ASSUNTO:  
**ALTERAÇÃO DE TRACADO VIÁRIO  
E AJUSTE DE LIMITES DE UTPs**

O CONSELHO MUNICIPAL DO PLANO DIRETOR DE DESENVOLVIMENTO URBANO, EM SESSÃO REALIZADA NO DIA dezessete de agosto de 1994 face ao disposto no artigo 263 da Lei Complementar nº 43, de 21 de julho de 1979, aprova:

RES. 1564/94

**PLANTA Nº 02**

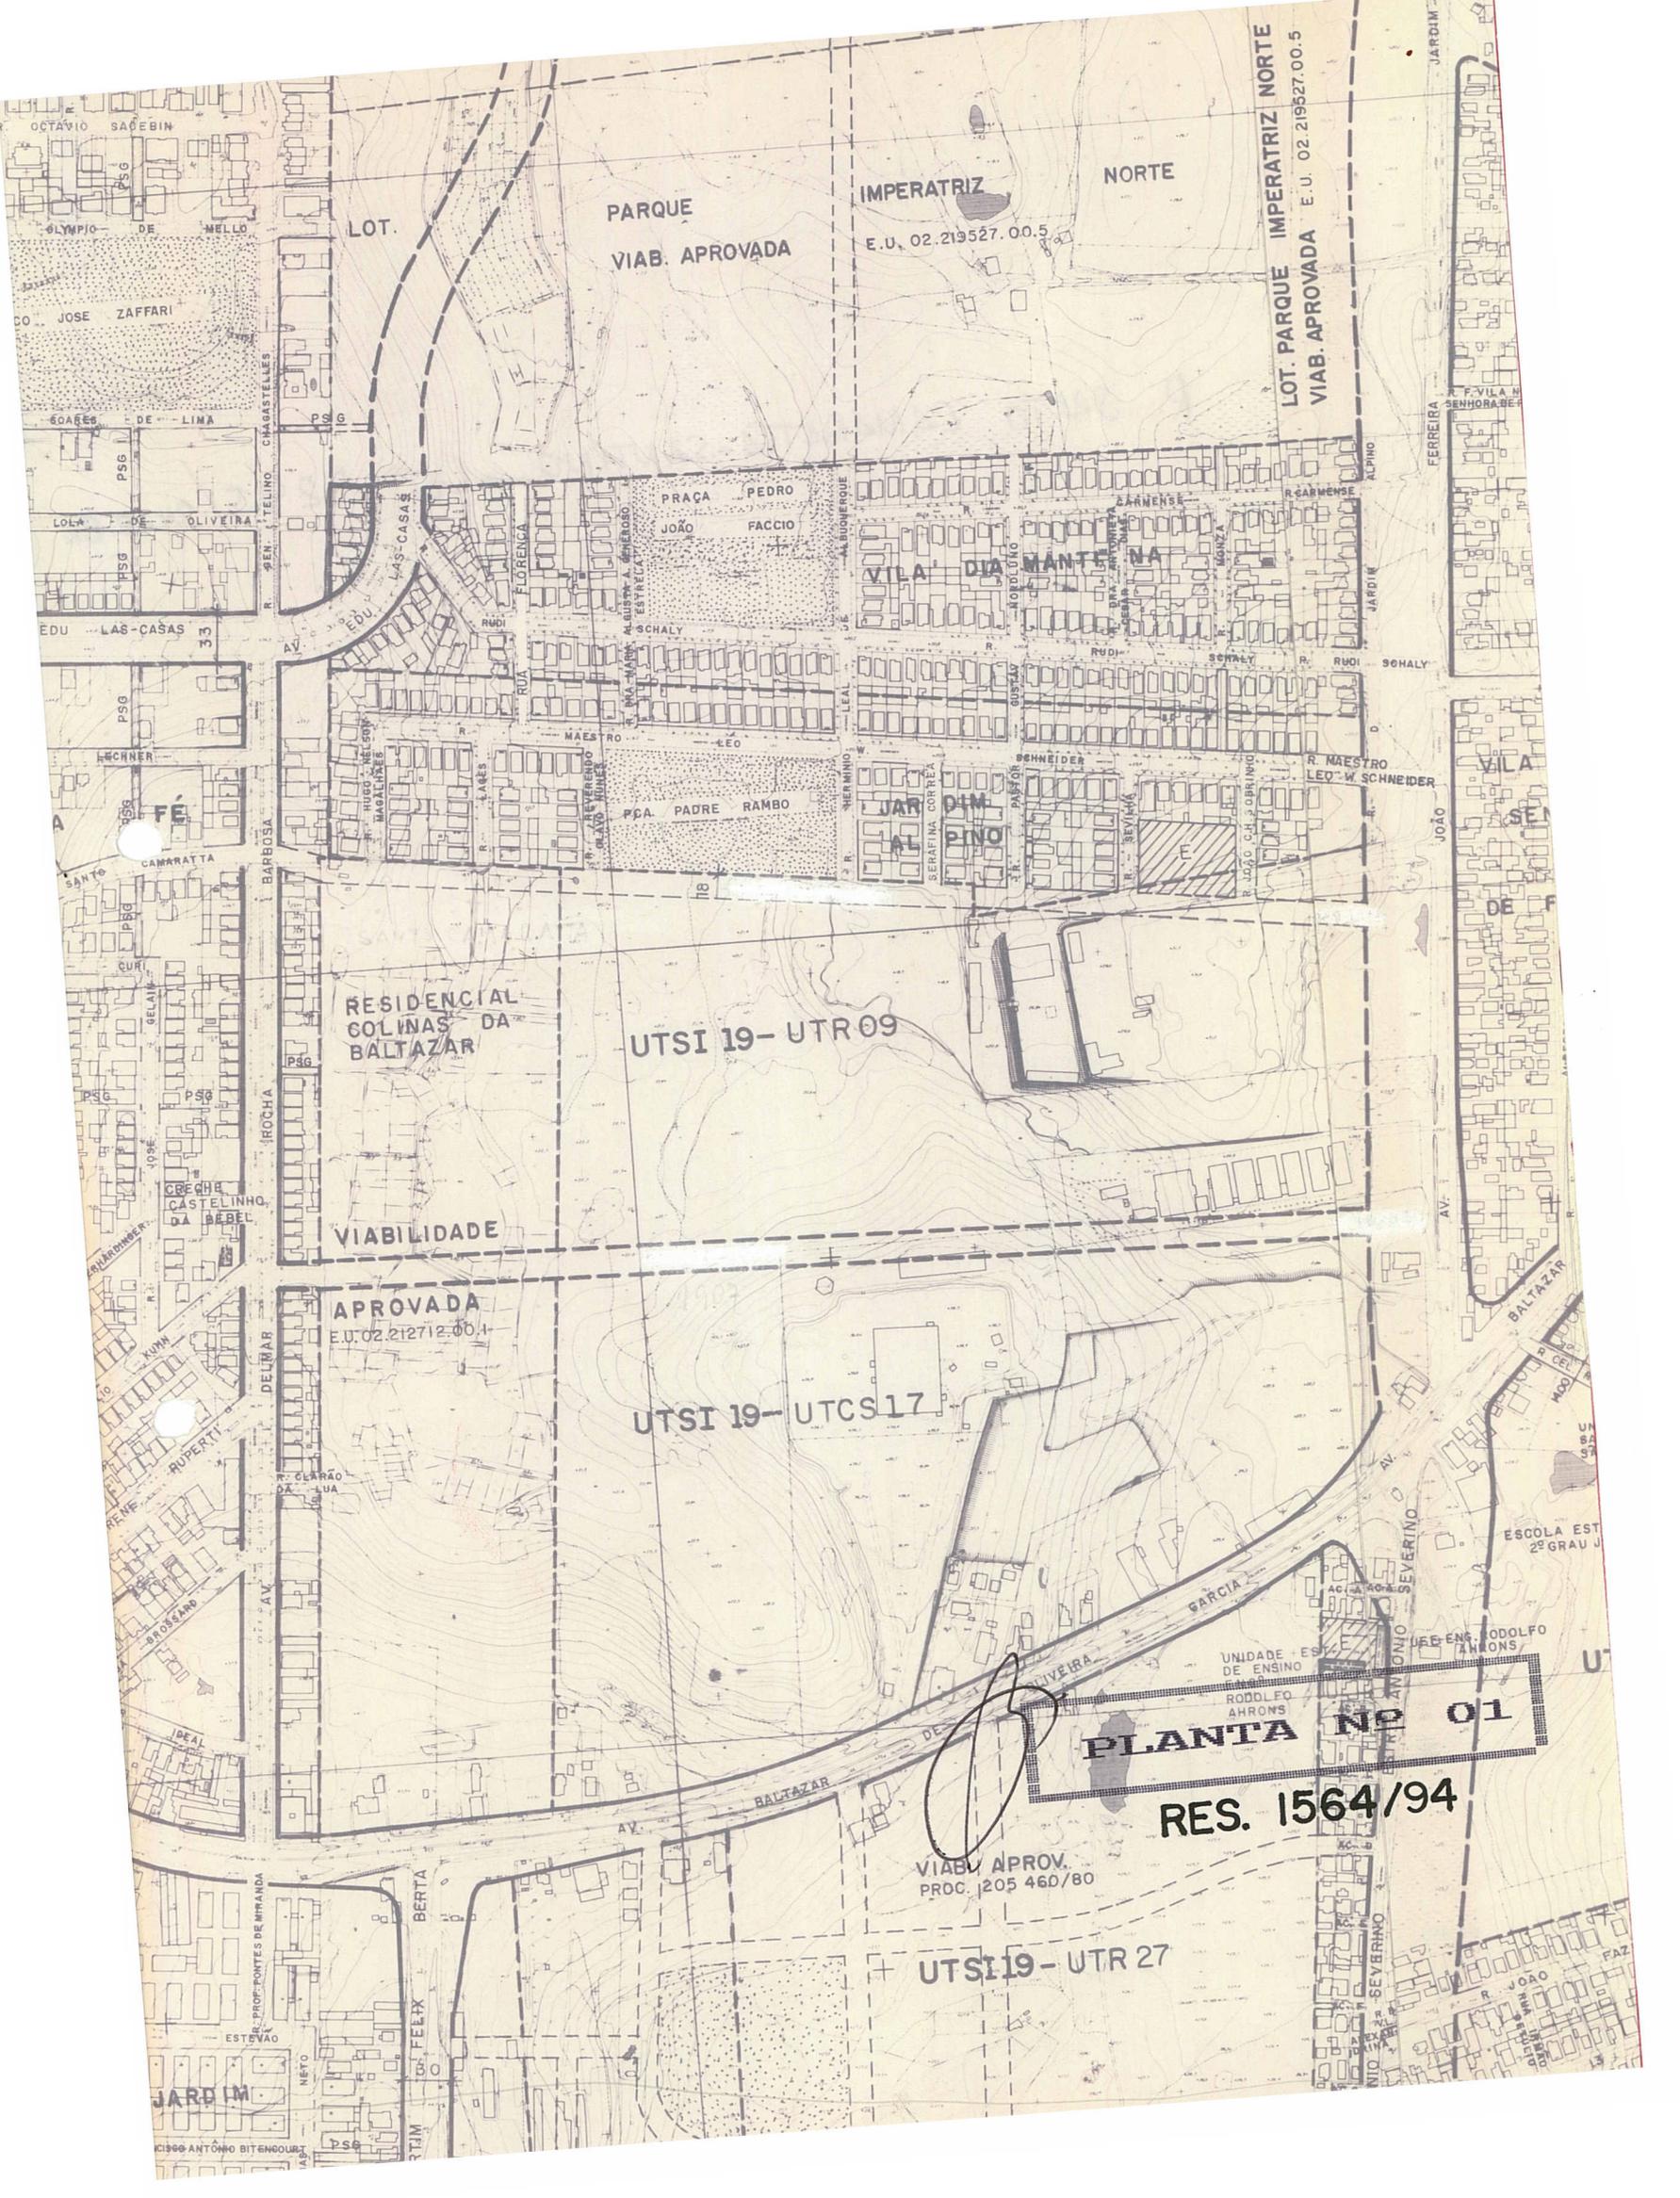
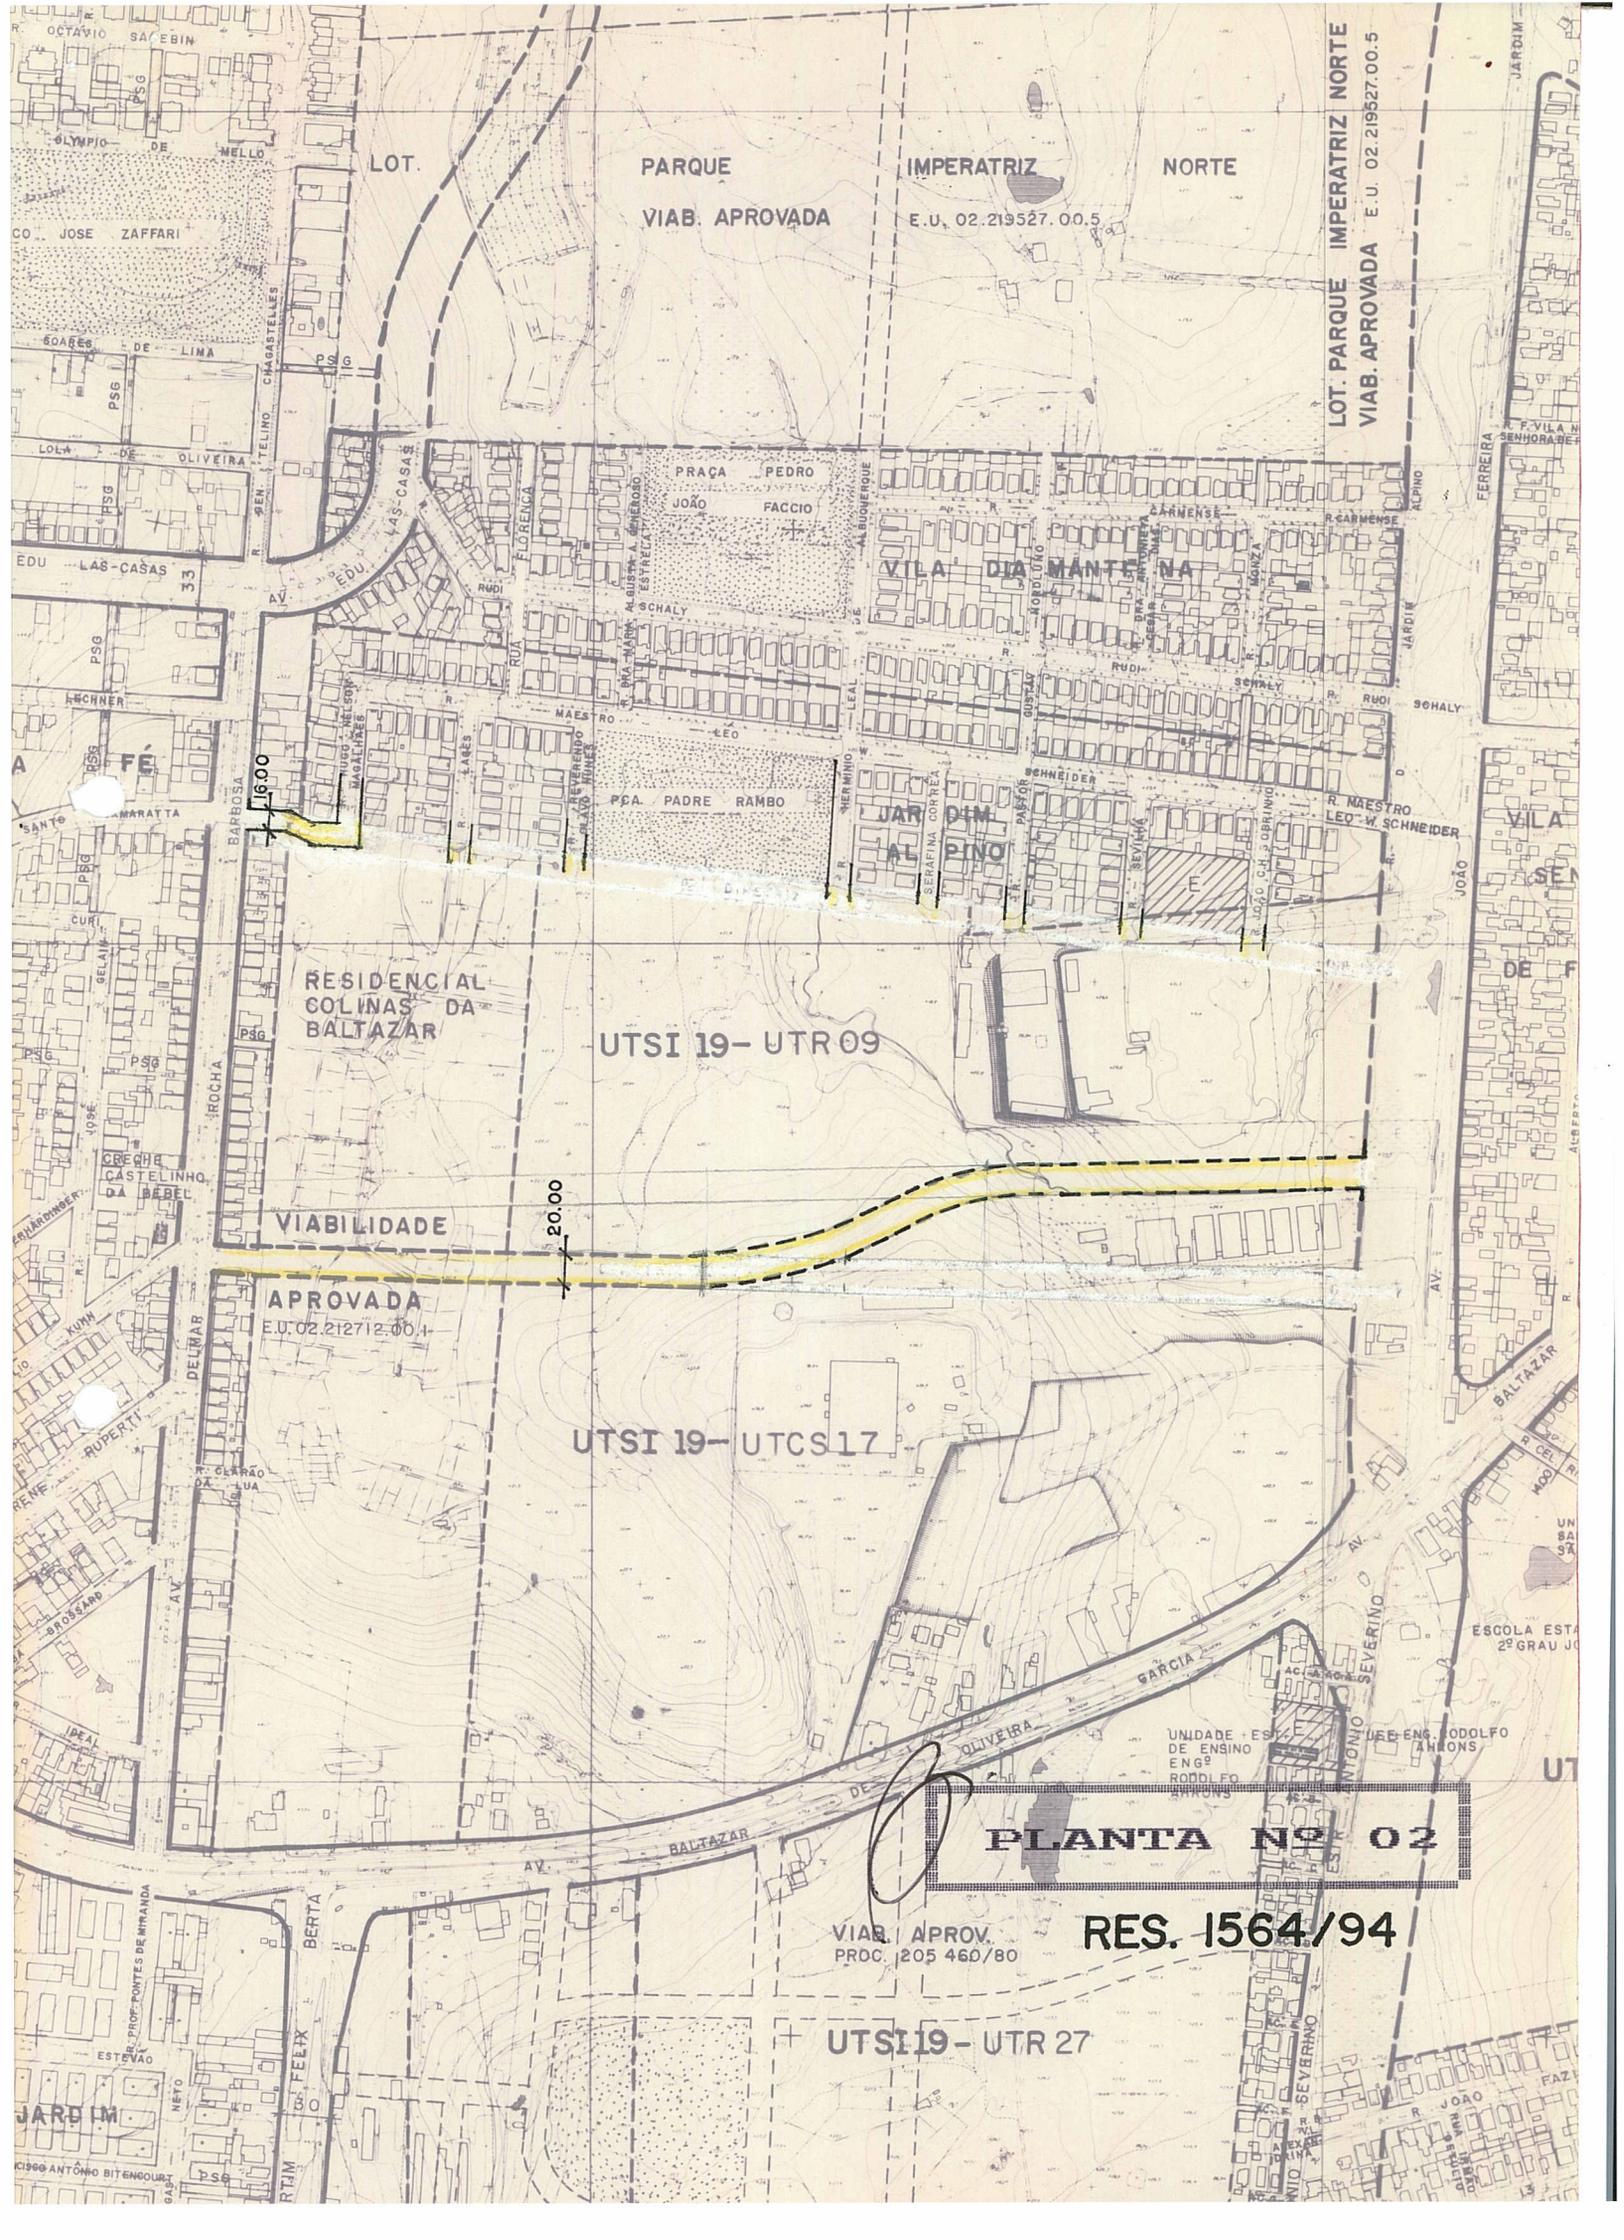
A retificação de traçado e a alteração de gabarito, de 18,00 metros para 20,00 metros, do projetado prolongamento da Rua Osmino Júlio Kuhn, no trecho compreendido entre as Avenidas Delmar Rocha Barbosa e João Ferreira Jardim, com o conseqüente ajuste de limites entre as UTR 09 e UTCS 17 da UTSI 19, e a eliminação do projetado prolongamento da Rua Santo Camaratta, no trecho compreendido entre a Rua Hugo Nelson Magalhães e a Avenida João Ferreira Jardim (UTR 09 - UTSI 19), conforme configurado na planta "2" anexa.

A presente proposta de alteração de gabarito do projetado prolongamento da Rua Osmino Júlio Kuhn visa atualizá-la aos padrões estabelecidos pela Lei Complementar nº 316/94, tendo em vista que a estrutura viária local identifica-a como via de contorno de UTP.

A retificação de seu traçado, com origem na extensão "D" da Lei nº 2330/61, objetiva liberar a incidência sobre pavilhões industriais existentes.

A eliminação de trecho do projetado prolongamento da Rua Santo Camaratta, e a conseqüente falta de continuidade de vias existentes, não trará prejuízos ao esquema viário geral da UTP, pois as mesmas serão executadas quando do parcelamento de glebas no interior da UTR 09 - UTSI 19.

É proposto somente o prolongamento de trecho existente da Rua Santo Camaratta, para dar continuidade da mesma até a primeira via transversal.
